Date	Octobre 2021
Produit	Kanibal Race 2 / ST
Niveau	Elevé

Alerte de sécurité

Problème d'emmêlage de la poignée de secours avec les suspentes du parachute de secours

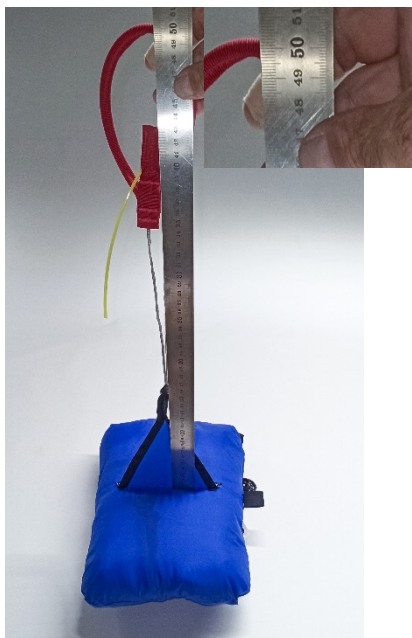
Mais dans certains cas, l'attache de cette poignée peut amener à une longueur totale trop importante, risquant de laisser la poignée s'emmêler avec les suspentes du parachute de secours, et d'empêcher son déploiement correct.

Pour éviter le risque d'emmêlage, il faut réduire la longueur totale avec la poignée actuelle à environ 40cm.

Pour ce faire, il suffit de faire un nœud juste après la tête d'alouette de connexion de la poignée sur le pod.

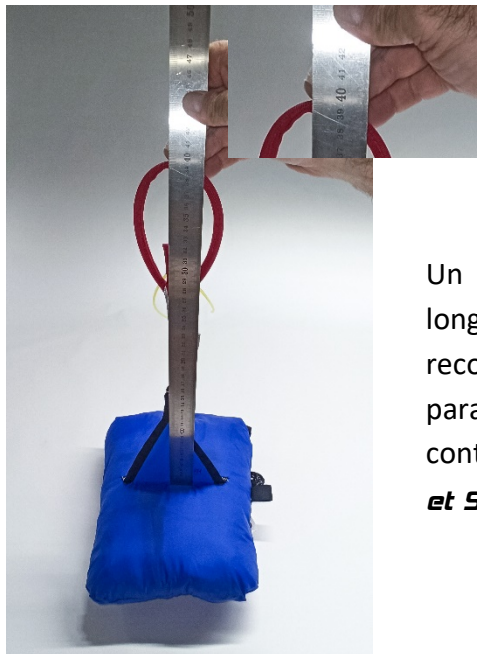
Vérifier que la longueur finale soit de l'ordre de 40cm.

Un fois que la modification de longueur est effectuée, il est recommandé d'installer le parachute de secours dans le container de la **Kanibal Race II et ST**, comme ci-contre.
